三菱電磁開閉器 セールスとサービス

MS-N シリーズ主回路 B 接点形電磁接触器 【B(D)-N20】生産中止に関するお知らせ

発行 2017年 件 MS-N シリーズ主回路 B 接点形電磁接触器 日付 4 月 名 【B(D)-N20】生産中止に関するお知らせ	三菱電機株式会社 名古屋製作所 可児工場 〒509-0249 岐阜県可児市姫ケ丘 3-5 TEL (0574)61-1952
--	--

(2) 外形

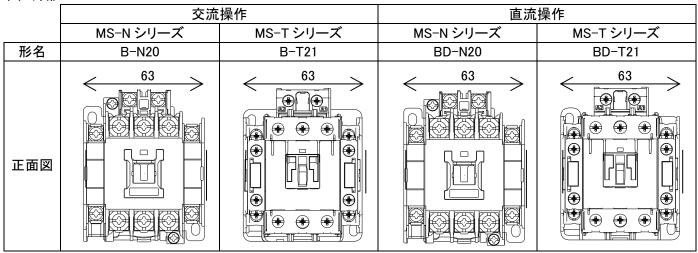
4. 新旧比較

形名			MS-N シリーズ		MS-T シリーズ		
			B-N20	BD-N20	B-T21	BD-T21	
直流定格		DC2	DC100~110V	8 (15)	8	8 (15)	8
		DC4 級	DC200~220V	1 (5)	1	1 (5)	1
使用電流 (A)		DO1 6Th	DC100~110V	15 (20)	15	15 (20)	15
(A)		DC1 級	DC200~220V	5 (10)	5	5 (10)	5
		三相	AC200~220V	18		18	
交流定格	交流定格		AC380~440V	13		13	
使用電流	b 接点	2 極直列単相	AC200~220V	18		18	
(A)		1極単相	AC200~220V	18		18	
a 接点 1 極単相		AC200~220V	18		18		
開放熱電流	開放熱電流(A)			25		25	
拉卢捷氏		主	1a2b,3b	1a2b	1a2b,3b	1a2b	
按点情况	接点構成		補助	2a	2a	<u>2a2b</u>	<u>2a2b</u>
外形寸法		W (幅)	63	63	63	63	
		H(高さ)	81	81	81	81	
		D (奥行)	81	113	81	<u>108</u>	
ねじ取付寸法 E×F Nシリーズとの互換性		54 × 60 , 54 × 56		54 × 60 , 54 × 56			
		_		0			
端子カバー			無		<u> </u>	<u>有</u>
